Lausunto kaavan valmisteluaineistosta, Päällistönmäen asemakaavan laajennus, Rusko

Lausunto, Päälistönmäen asemakaavan laajennus (luonnos)

Päällistönmäen asemakaavan laajennus

Liite 2 Varaus uutta puistomuuntamoa varten

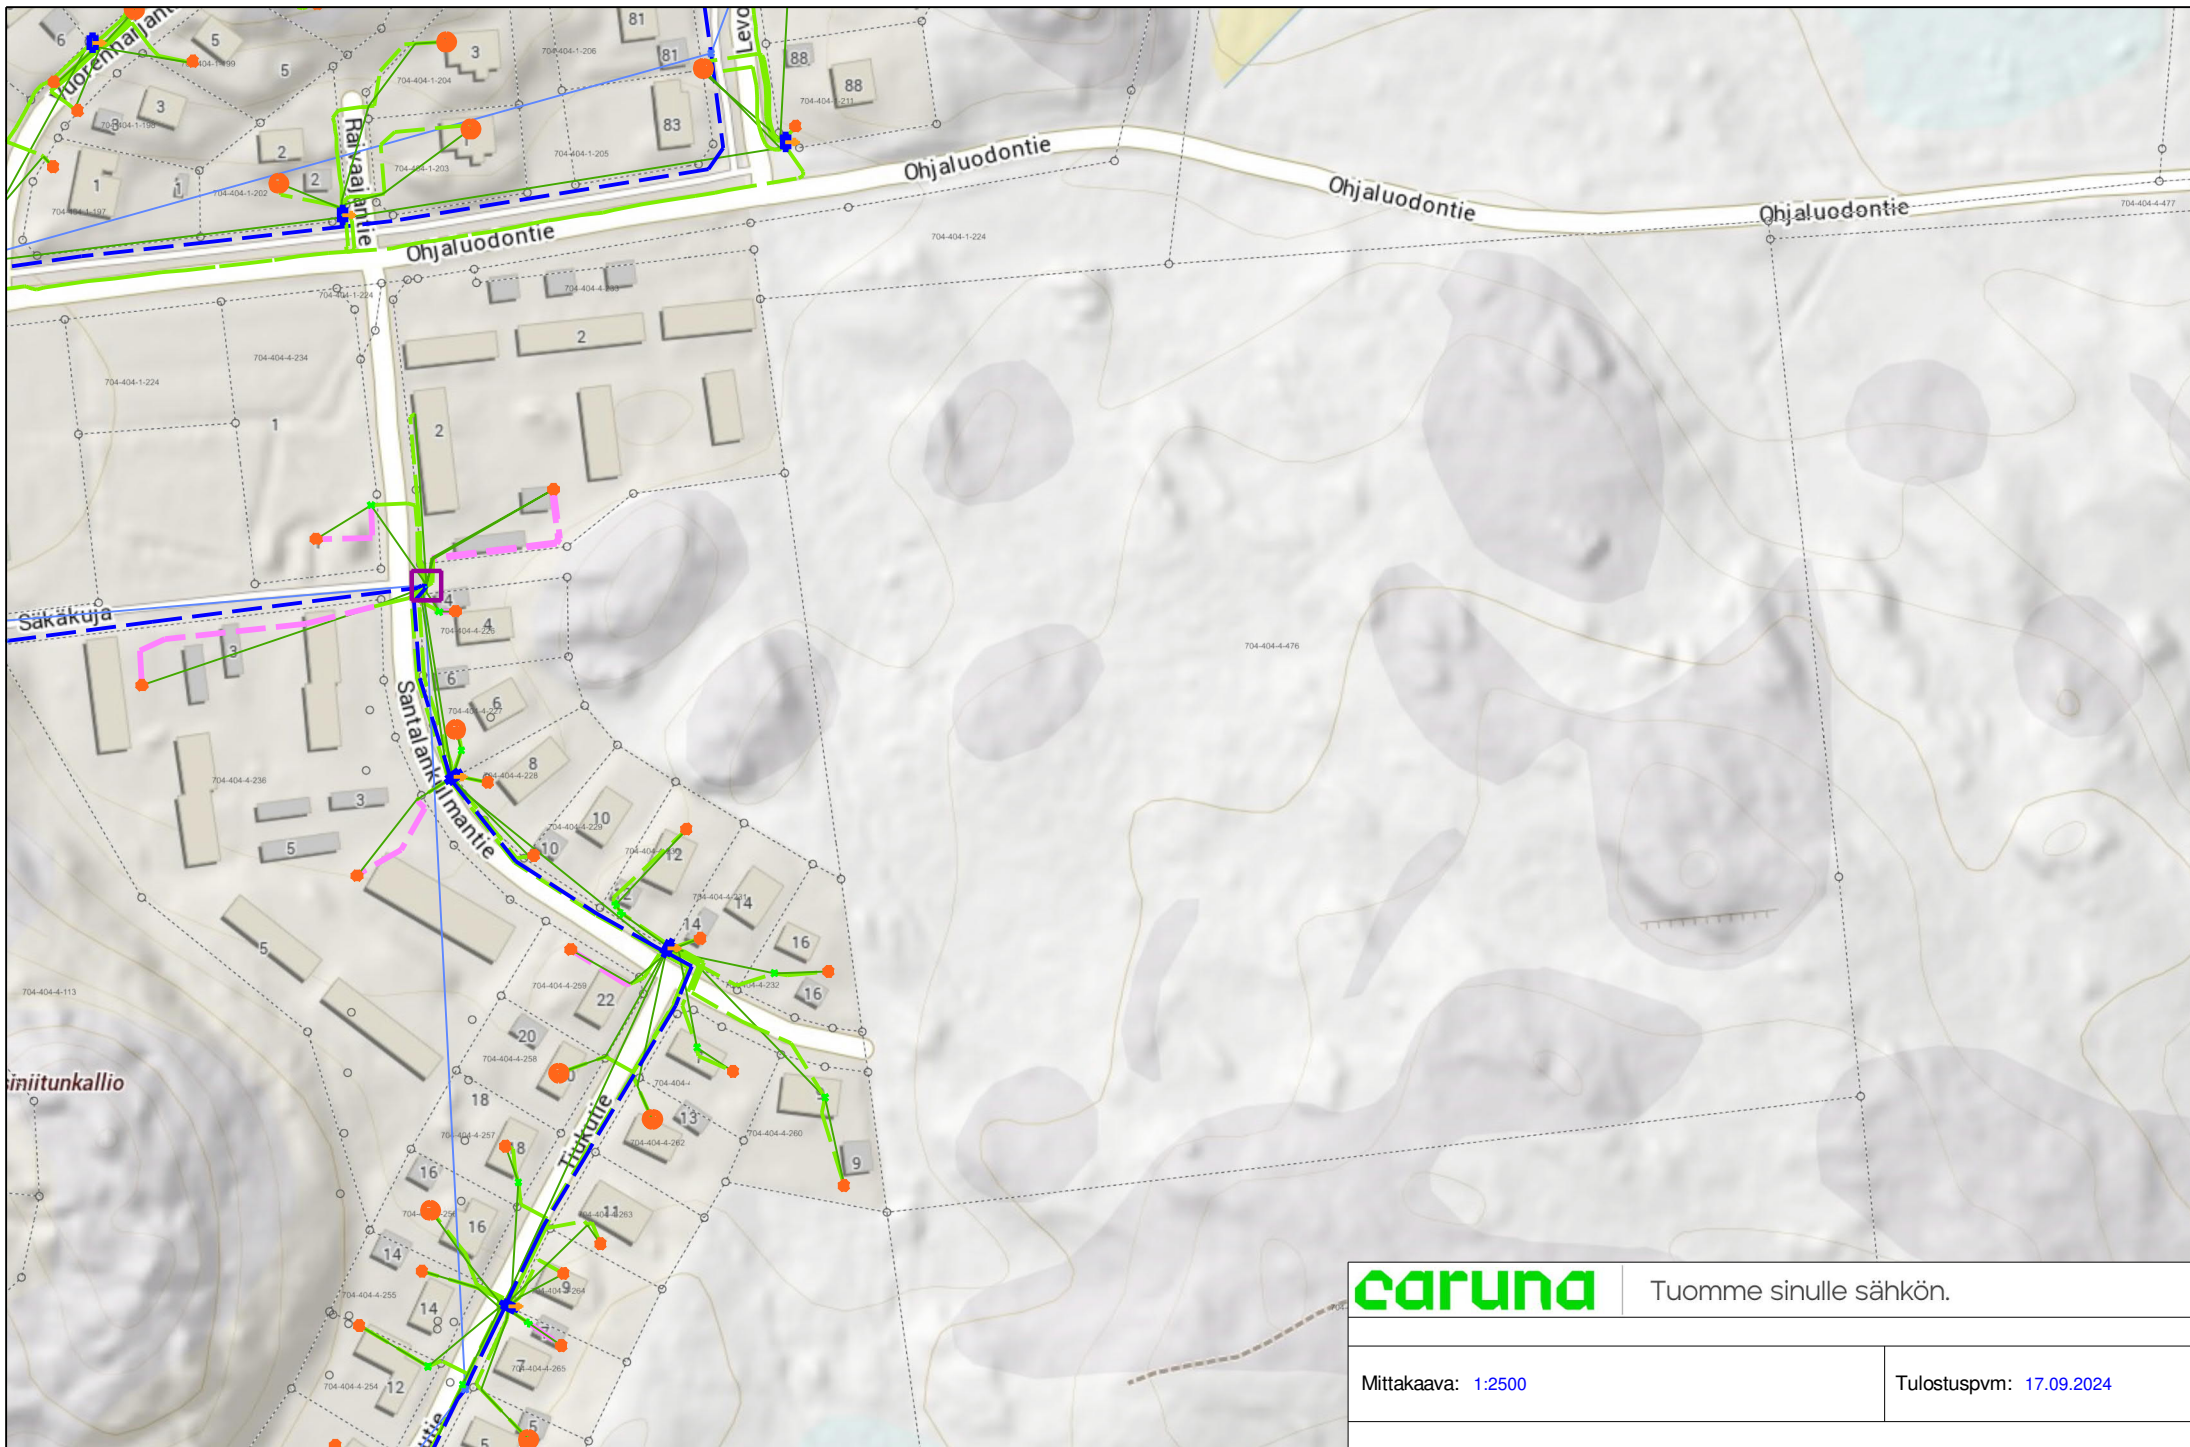
Asemakaavan toteutuessa alueen sähkökäyttö tulee kasvamaan, ja alueelle tulee rakentaa 20 kV:n ja 0,4 kV:n sähköjakeluverkko sekä muuntamo. Pyydämme varaan n. 20 m² rakennusalan puistomuuntamo varten liitteen 2 mukaisesti VL korttelialueelle. Vaihtoehtoisesti kaavamääräyksissä voidaan sallia sähköjakelun tarvitsemien puistomuuntamoiden sijoittamisen VL-alueille.

n. 20 m²
rakennusala
puistomuuntamoa
varten
